Objet : Rapport de contrôle de fonctionnement et d'entretien de votre dispositif d'Assainissement Non Collectif.

VERIFICATION DU BON FONCTIONNEMENT ET DE L'ENTRETIEN D'UNE INSTALLATION D'ASSAINISSEMENT NON COLLECTIF

RAPPORT DE VISITE A CONSERVER

Identifiant du dossier : **489624**

Filière en place

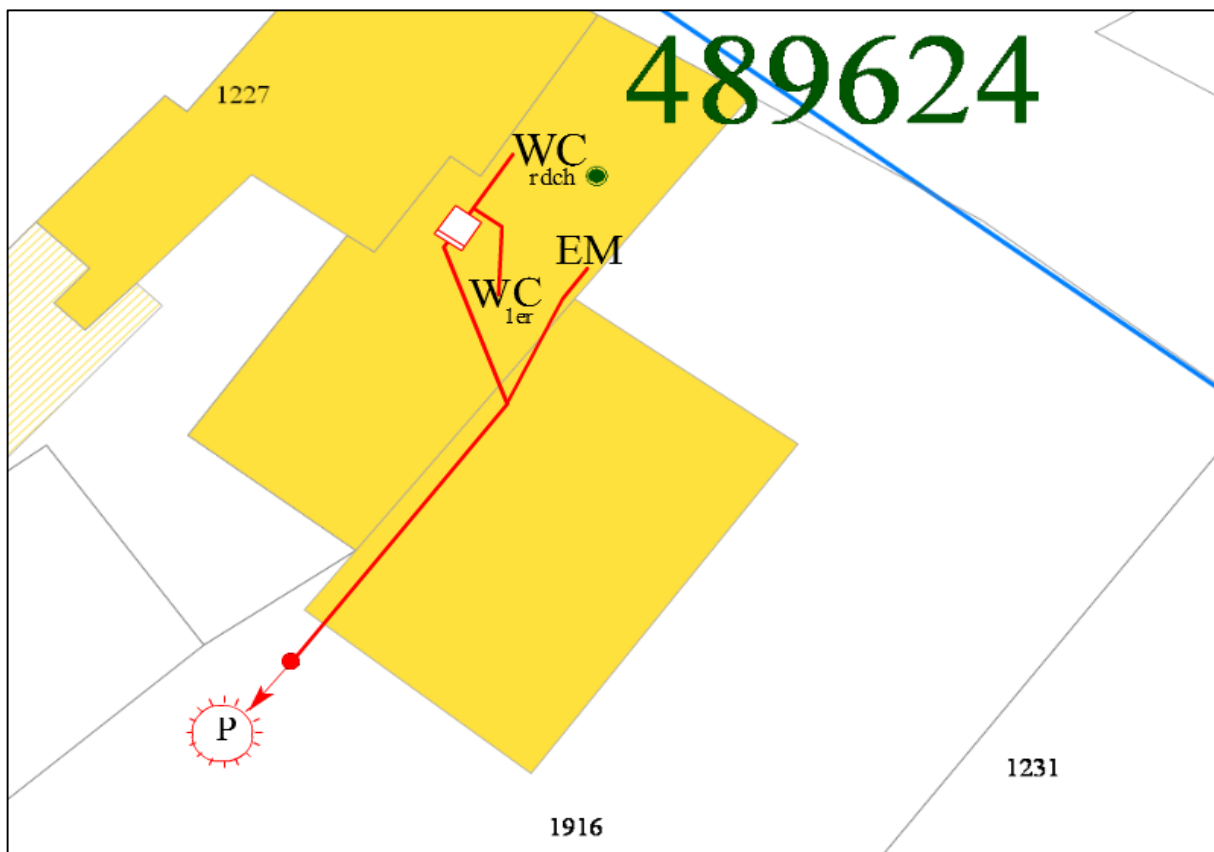
Conformité des écoulements : Non Conforme

Description	Constat	Commentaires
Fosse septique	1500 L. (WC)	Accessibilité : Oui Bon état de fonctionnement : Oui Dimensionnement : Correct Défaut constaté : Non	
Puisard	Rejet d'eaux issues d'un pré-traitement (fosse) et rejet direct d'eaux brutes (eaux ménagères)	Accessibilité : Non Bon état de fonctionnement : Dimensionnement : Défaut constaté : Oui (cf. commentaires)	Rejet non réglementaire

Défauts constatés : Installation incomplète

Prescription(s) : Raccorder l'ensemble des eaux usées au futur dispositif d'assainissement non collectif.

Travaux sous 1 an (si vente) : Mettre en place un dispositif d'assainissement non collectif réglementaire au dimensionnement adapté.
